■ジャッキラバー改良に伴う仕様変更のお知らせ

品名：シザースジャッキ用ジャッキラバー

品番：AA1102

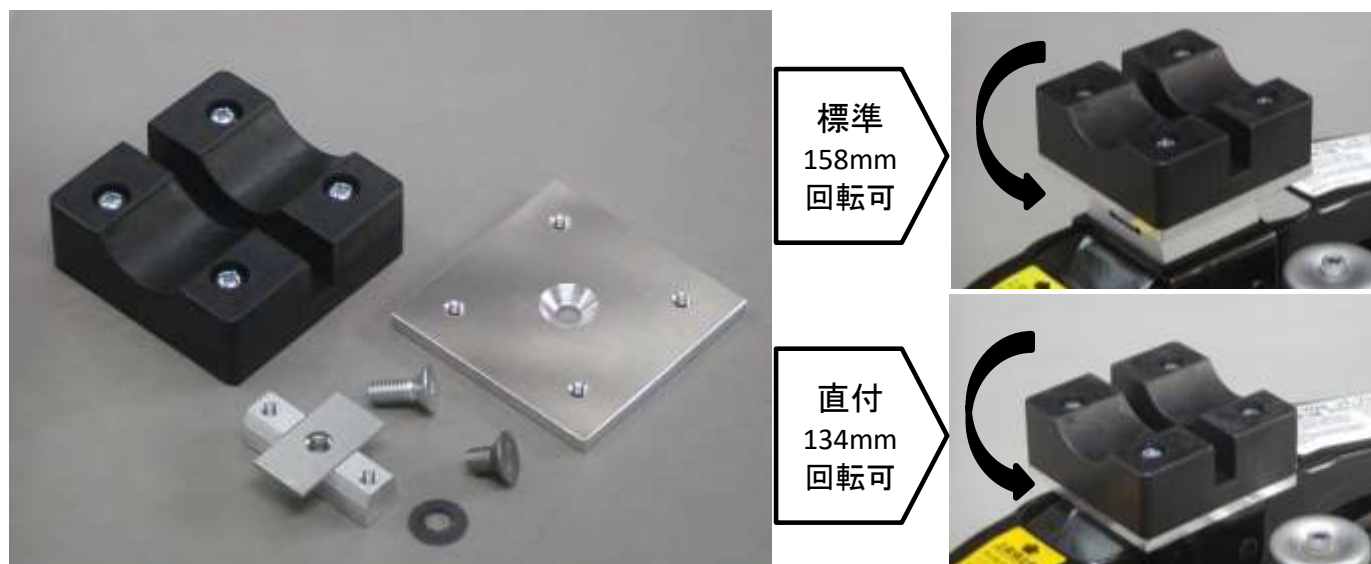
旧スチールヘッド時の設計を刷新し、アルミヘッドに合わせて改良しました。

- ベースプレートをスチールからジュラルミン(A2017)に変更しました。
- 脱落防止プレートをアルミ製にしました。
- センター固定にし、直付けも1 t M A S A D A 同様リベット&プッシュナットにしました。

★直付け時にヘッドが回転し、向きを変えられるようになりました。

※直付け時の高さは従来品と変わりません。

ベースプレート材質変更：スチール t=4mm→高強度ジュラルミンA2017S t=6mm

脱落防止機構：スチール一体プレート→アルミインサートプレート

固定ボルト：M 6 ボルト 2 本→M 8 ボルトセンター固定

直付け固定ボルト：M 8 ボルト→8 mm サラリベット&プッシュナット
